楽打^{5く3ち} 上部 変更案内

お客様の声をお聞かせ頂いて、更に良い製品へと変更させて頂きました。

変更前

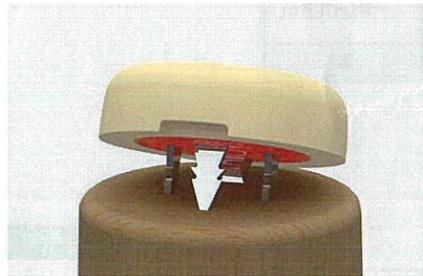
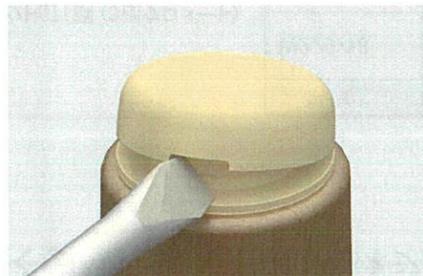
- 色を下部に合わせ、形状にツバを追加しました。

- 下部を取り変える際に楽打上部が木脚から抜けてしまうことがあります。
※特に柔らかい木脚に使用した場合に抜けやすくなります。

- 下部を取り変える際に、上部のツバを押し付けているため分離しやすくなります。

■ フェルト

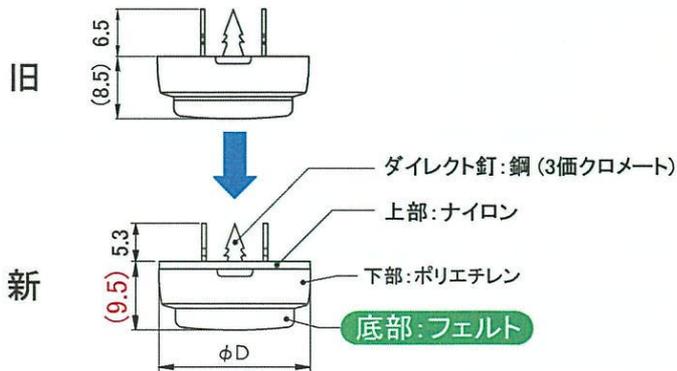
■ 現行の楽打より+1mm高くなります。ご了承ください。

※品番も変更となります。

■ スリッパ

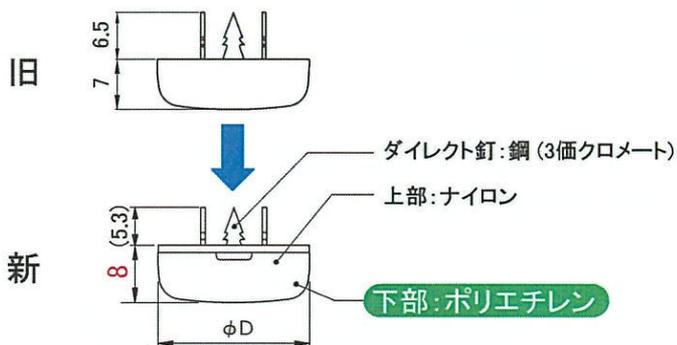
※品番も変更となります。

■ タフネス

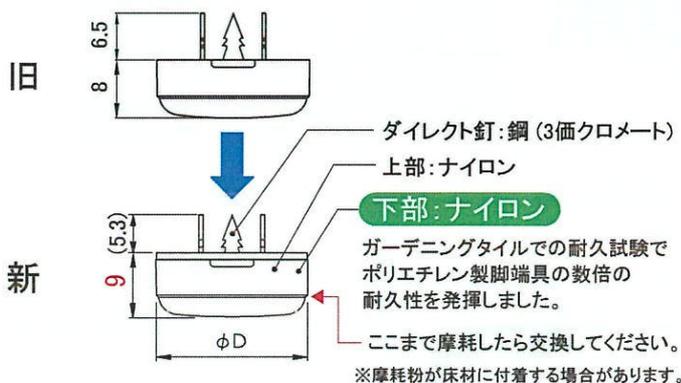
※品番も変更となります。

■ ウレタン

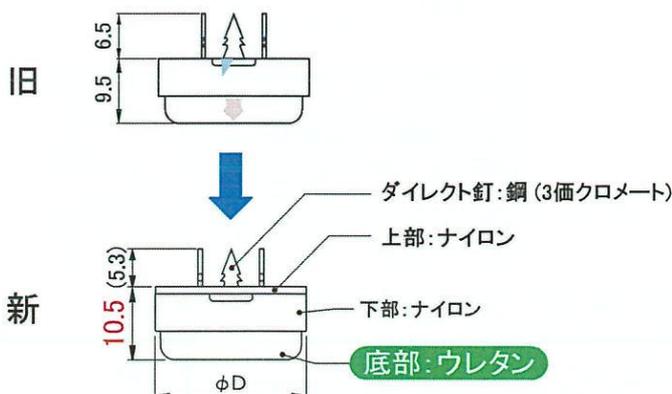
※品番も変更となります。
